平陆县 100MW 农光互补光伏发电项目
监理工程师通知单

编号: ZHJL-JLTZ-PL-055

主题: 关于升压站主体部分初步检查发现以下需要消缺项:

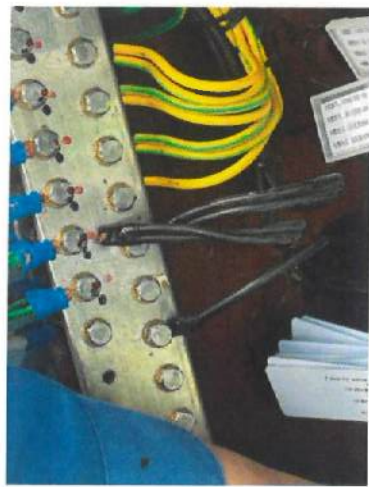
1、GIS 汇控等电位接地引上线错接至柜内接地铜排; 柜内接地铜排与等电位接地铜排连接

2、GIS 汇控柜电缆屏蔽接地鼻子断裂

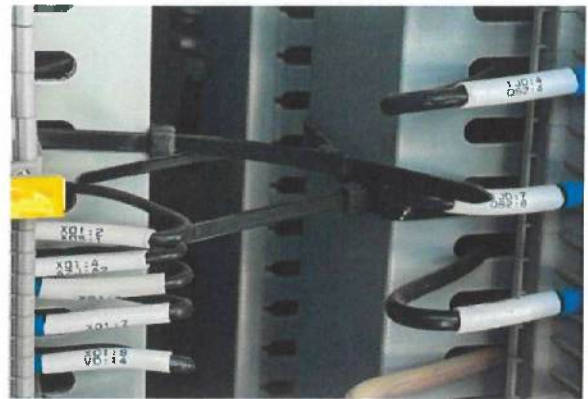
3、站内照明灯杆及监控杆无明显接地
